## 質問書に対する回答

(調査等名) 帯広管理事務所管内 規制機材作製

### 質問事項と回答

矢印板

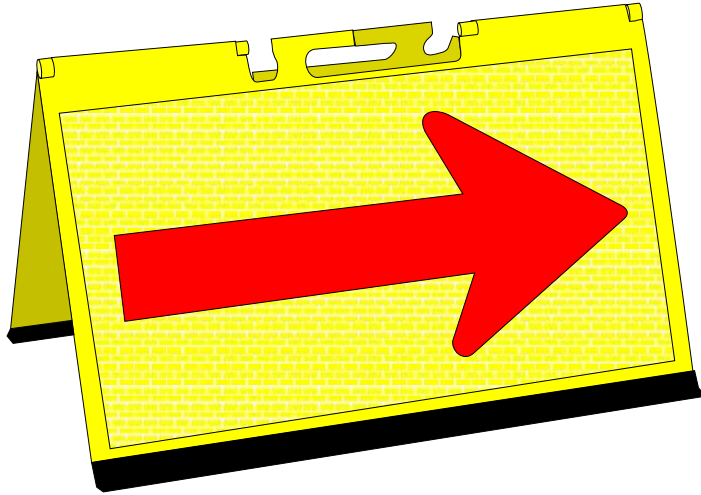
番号	質問事項	回 答
1	仕様書にあります、W900×H595 PE 高輝度反射 全体：黄色 矢印部：赤とありますが規制標識のように図面がなかったため、実物がわかりません。 通風孔付ブロー型矢印版について、ご確認の程宜しくお願い致します。もし、違うようであれば、図面もしくは実物写真があると助かります。	仕様書のとおりで、通風孔がないものと考えております。 なお、参考図を添付します。
2	仕様書内、各規制標識の備考欄にある、【止め金具付き】とは、平リブの事でしょうか？それとも、支柱に取り付ける際に使う、Uバンドの事でしょうか？	「止め金具」とは、支柱に取り付ける際に使うUバンドを示します。

矢印板仕様

反射材	高輝度反射
サイズ	H595×W900
材質	本体：PE 脚部：ゴム
	折り畳み式
